ERNESTINA ORTIZ BASUALDO
DE LLAVALLOL.

SANTA FE N° 1875-77.

SOLICITUD 42315 R.A. DISTRITO 7. ESCALA 1/100.

PLANO DE MODIFICACION.

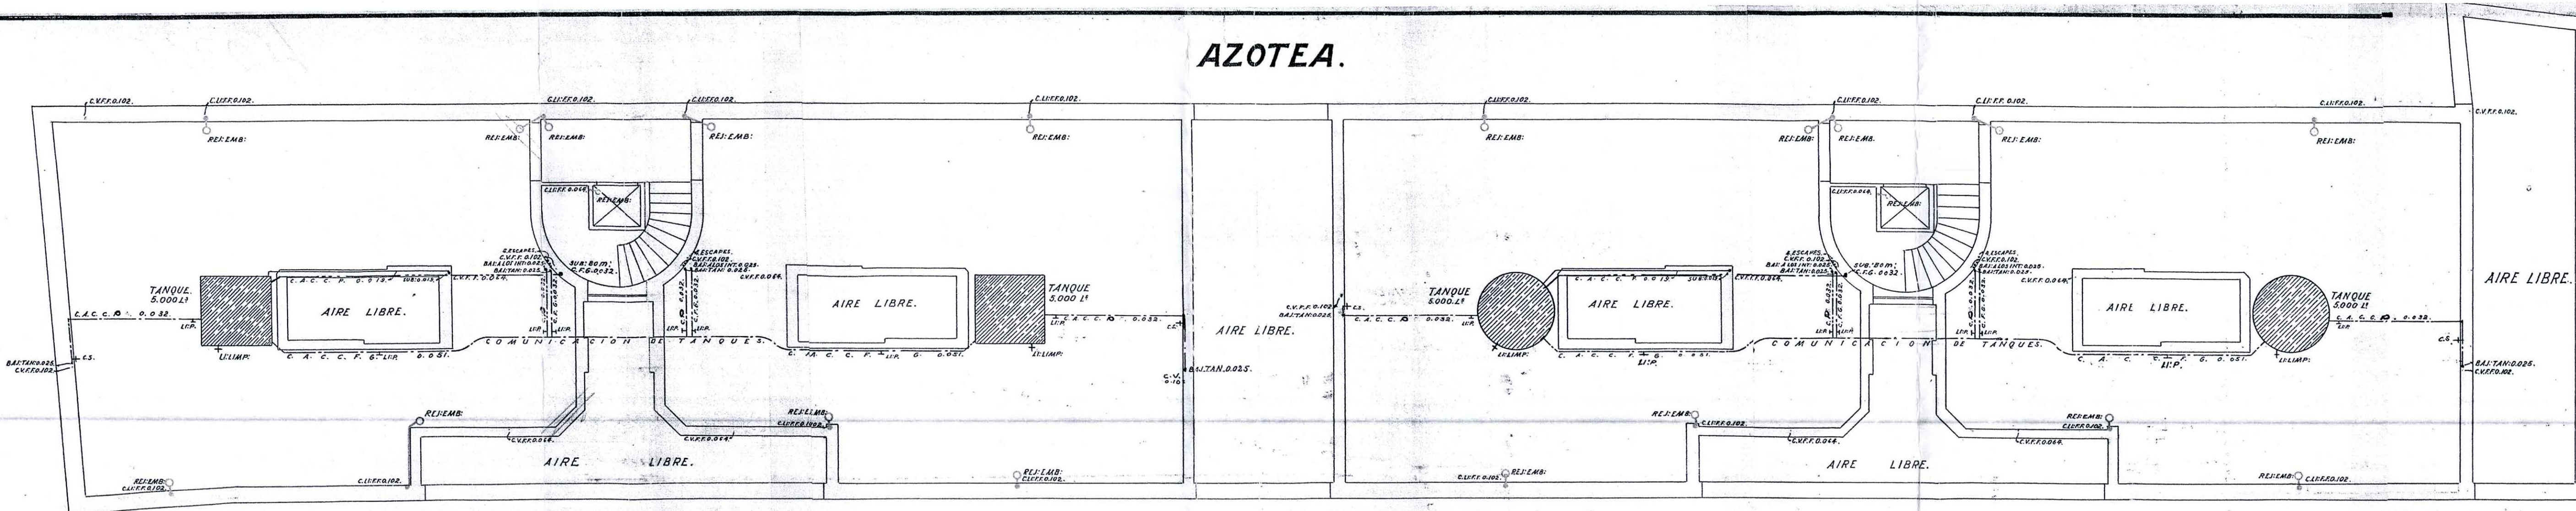
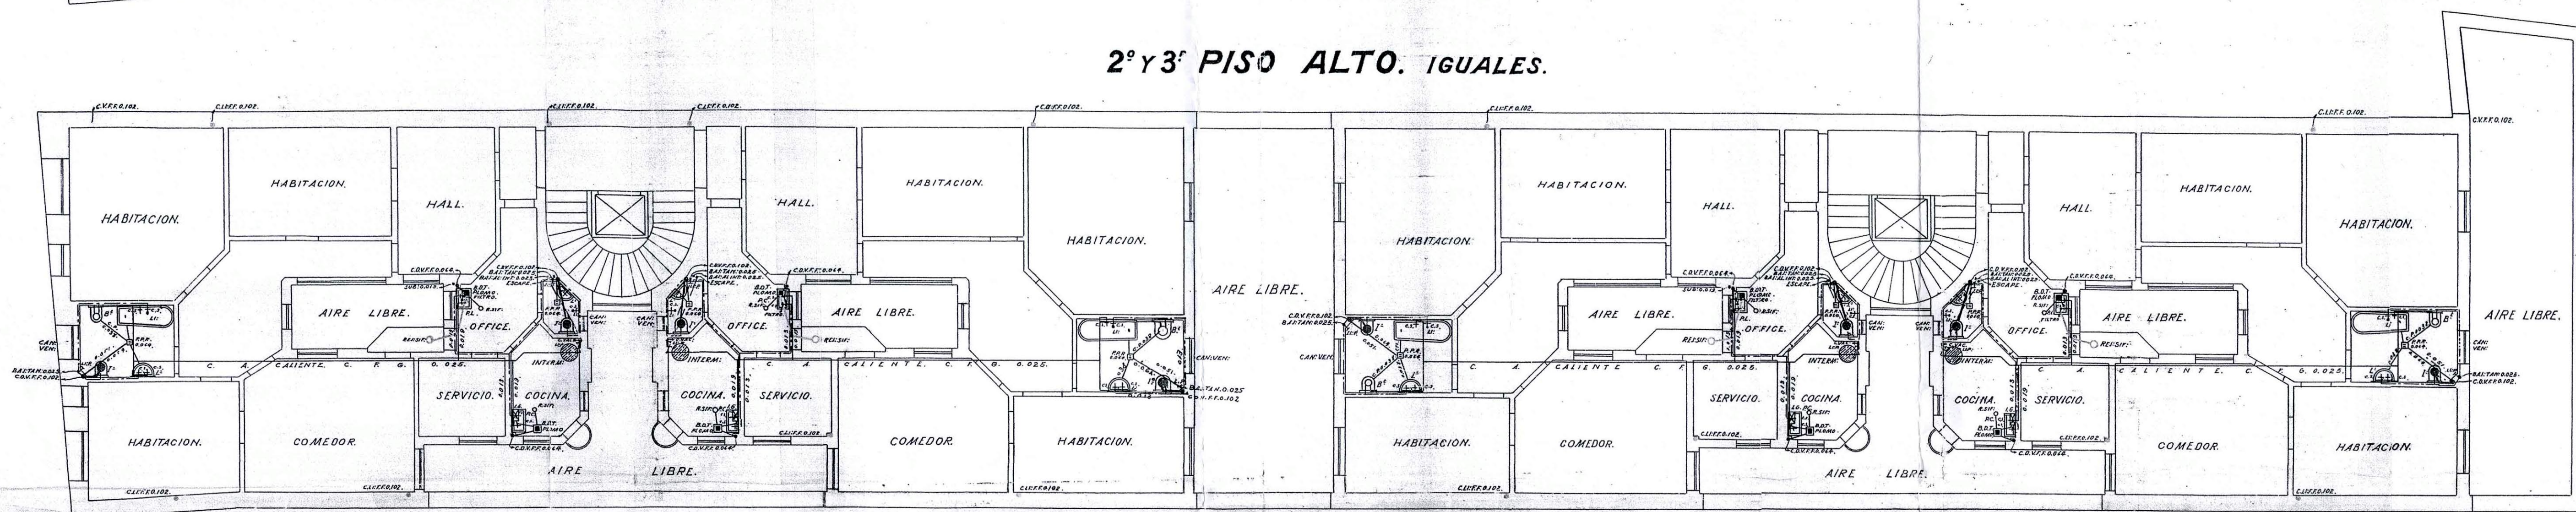
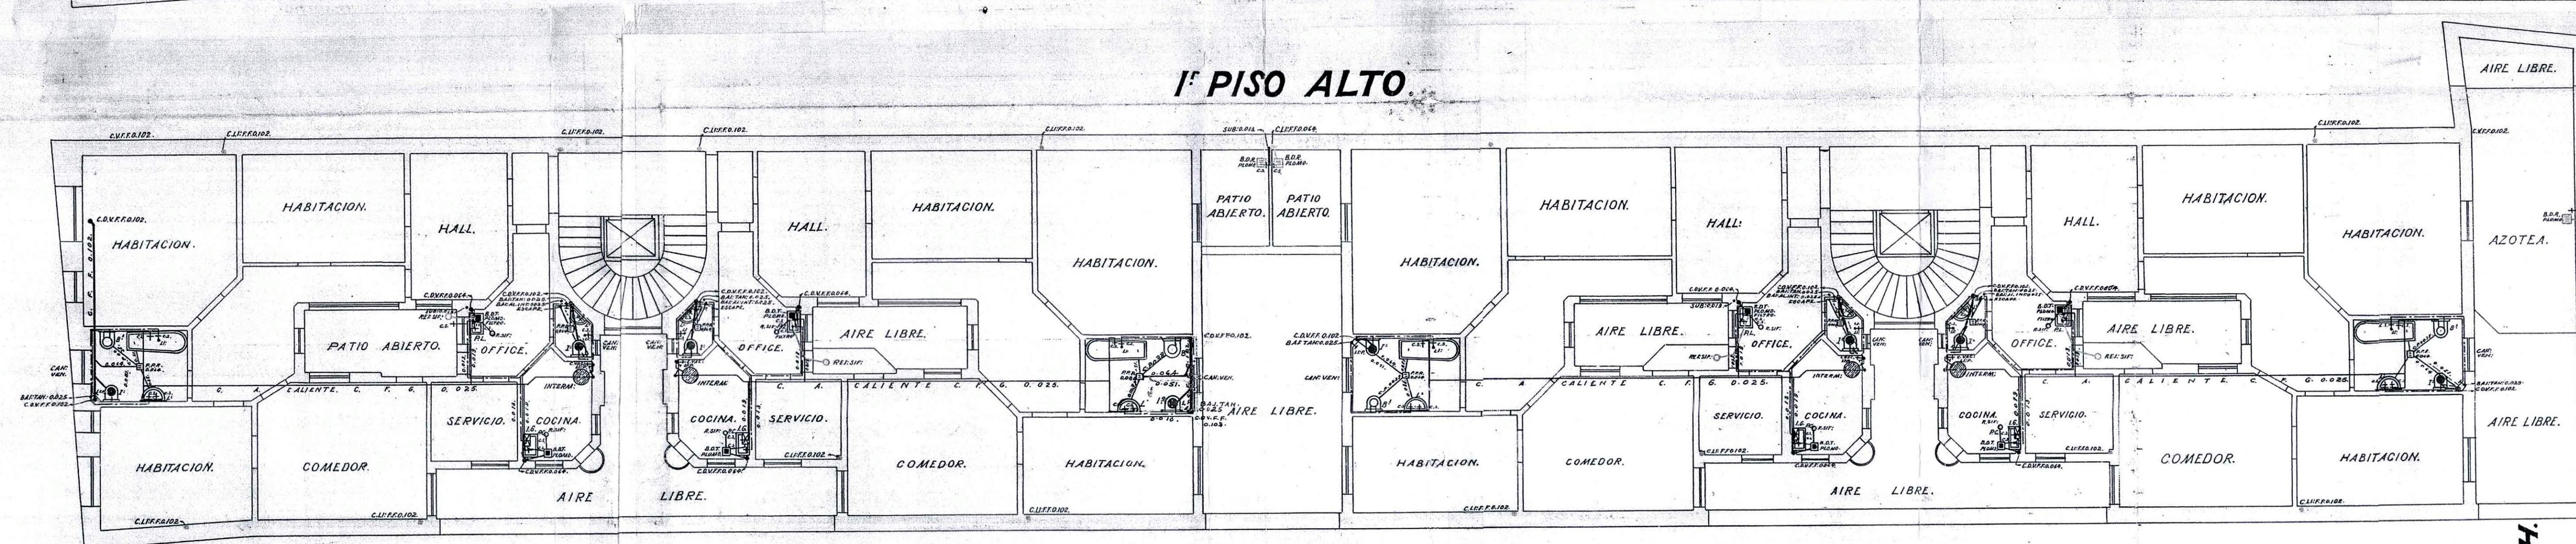
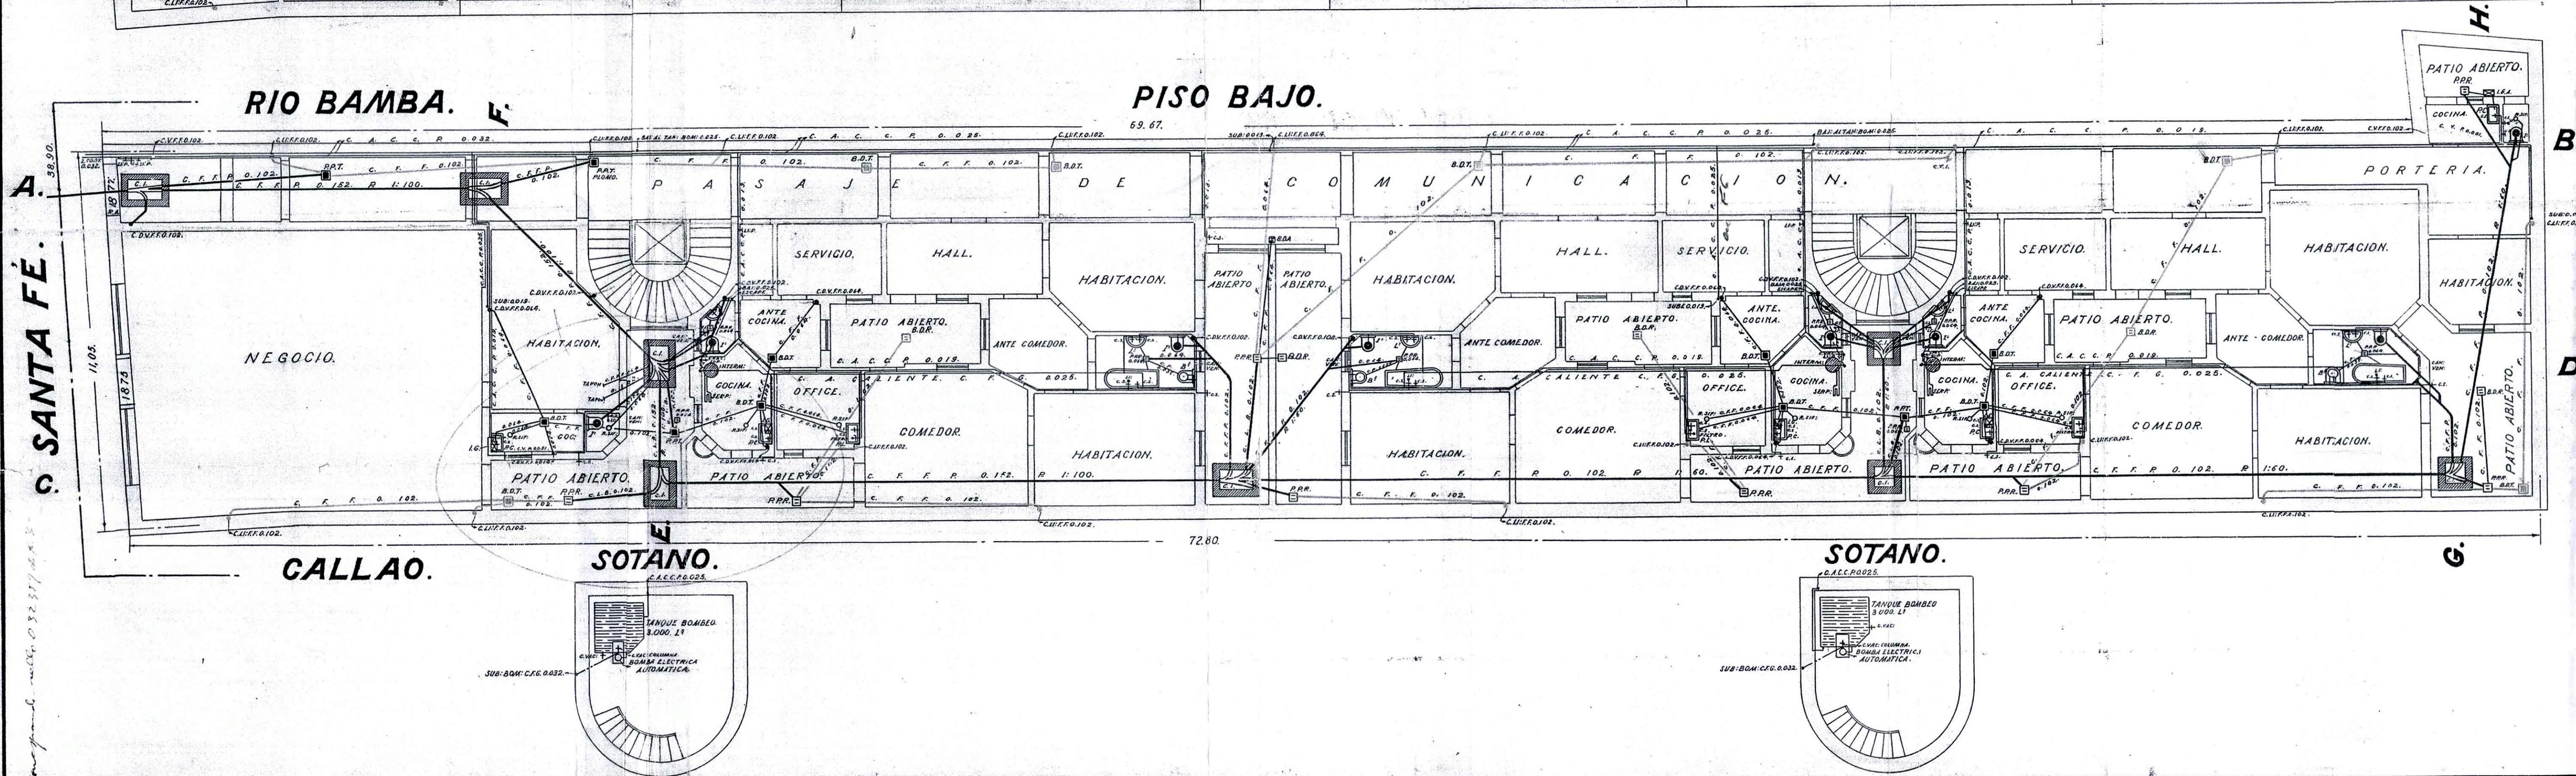
Una conexión de agua corriente de 0.032 para piso bajo.
Todos los artefactos de los pisos altos se surtirán con agua del tanque.
Los P.I. de OFFICE del piso bajo, 1/2 y 3º piso alto tendrán filtro.
Los coños de ventilaciones, propios y linderos se levantarán hasta la altura Reglamentaria.
El desagüe de la P.C. con 1.6 A P.P.R. de la Porteria, es solicitada por la Propietaria quien se compromete a sustituirlo por sistema cerrado cuando la Oficina lo juzgue necesario debiendo esta obligación constar en el certificado final.
Los interruptores de 100 lbs.
